# 再処理施設 廃棄物管理施設 MOX燃料加工施設

## 設工認申請に係る対応状況

令和3年10月8日

## 2. 2 安全冷却水B冷却塔 飛来物防護ネット架構の耐震評価 (参考1) 審査会合における指摘事項と対応方針

#### 安全冷却水B冷却塔 飛来物防護ネットの耐震評価

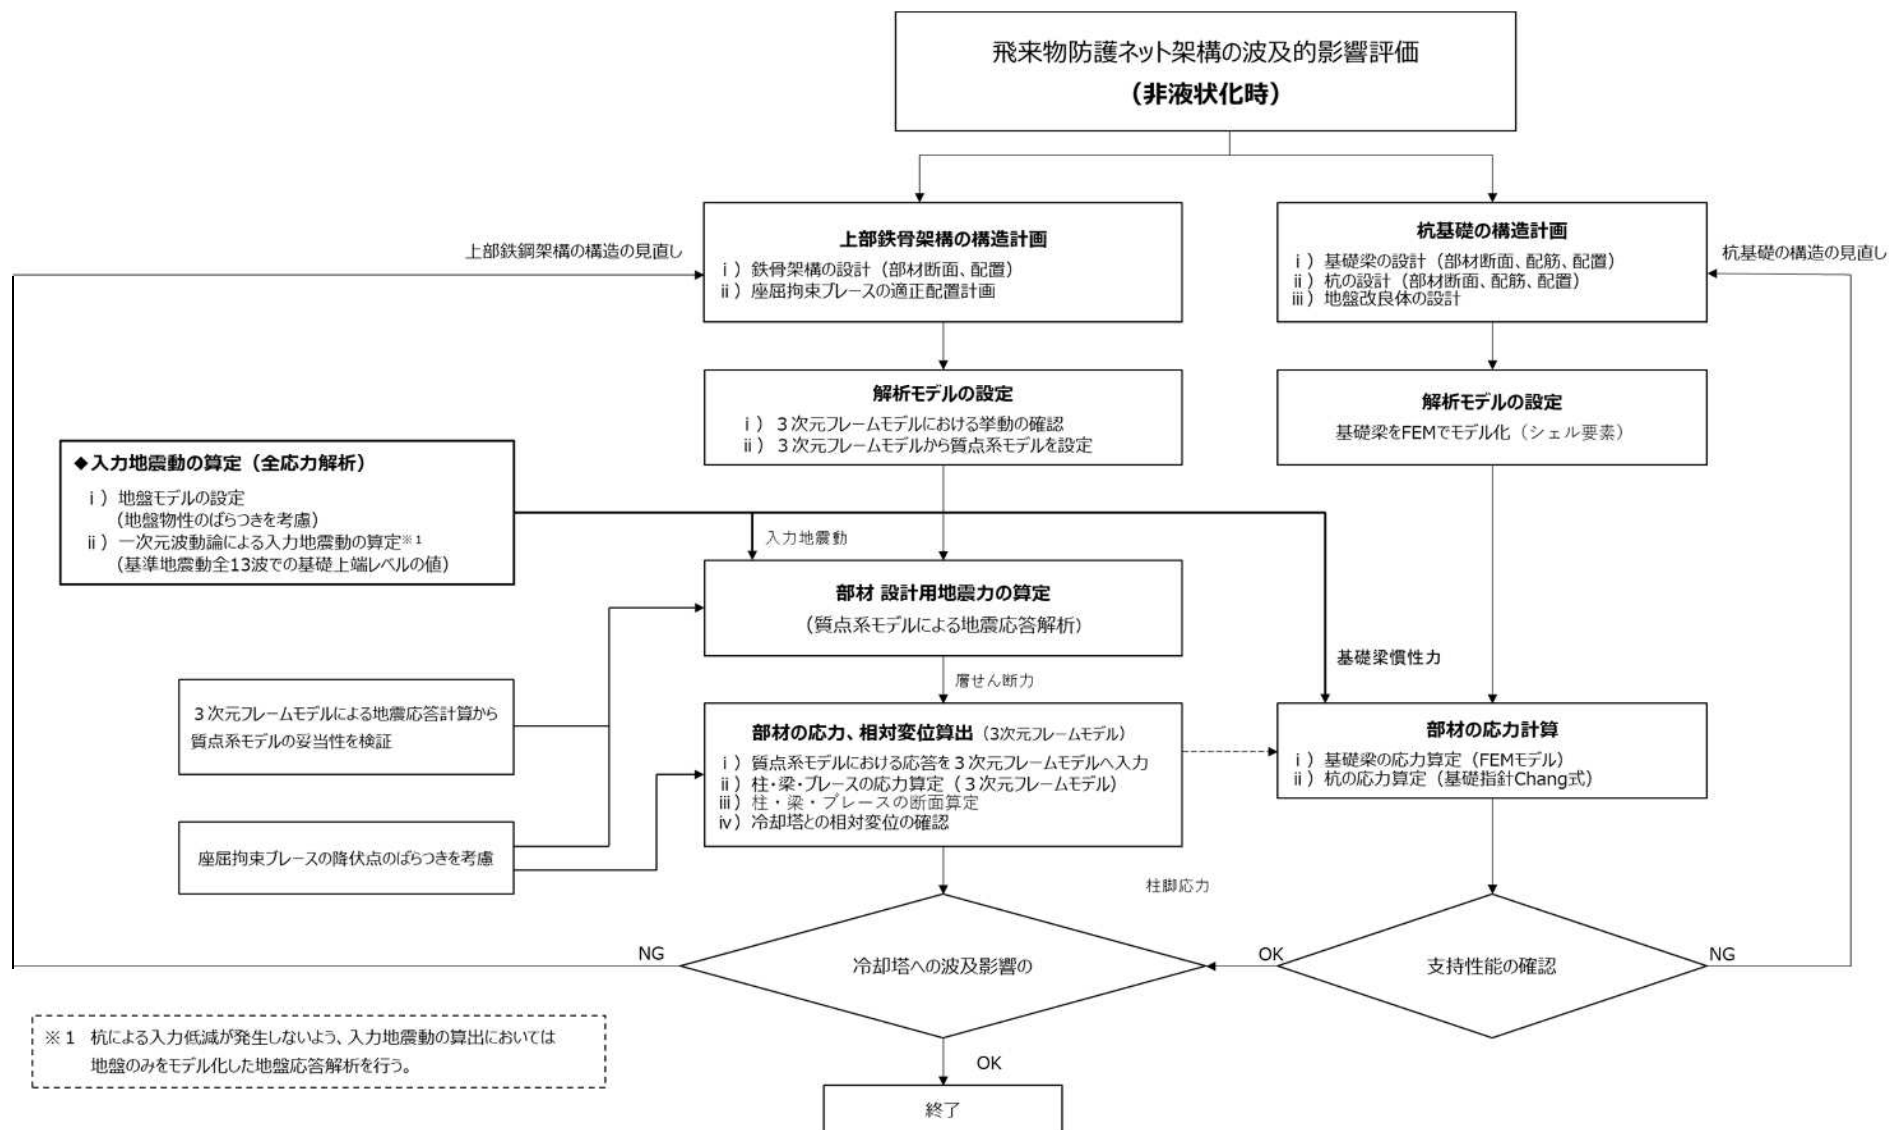
No.	審査会合日	指摘事項	対応方針
1	2021.7.26	①飛来物防護ネットの上部構造と基礎の耐震評価の全体体系について説明すること。 ②座屈拘束ブレースの設計方針、目的・採用理由、配置の考え方、解析モデルの扱い、評価方法について説明すること。 ③質点系モデルと3次元フレームモデルでの弾塑性の応答解析結果を比較し、部材レベルで妥当性及び保守性を示すこと。 ④材料物性のばらつきの扱いについて示すこと。	①全体の評価体系の流れがわかるフローを示す。 ②座屈拘束ブレースの採用理由や配置の考え方などを示す。 ③座屈拘束ブレースの荷重時刻歴、履歴ループ、周辺部材の荷重を比較することにより、質点系モデルが妥当であることを示す。 ④設計体系の中で材料物性のばらつきの考慮方法を示す。
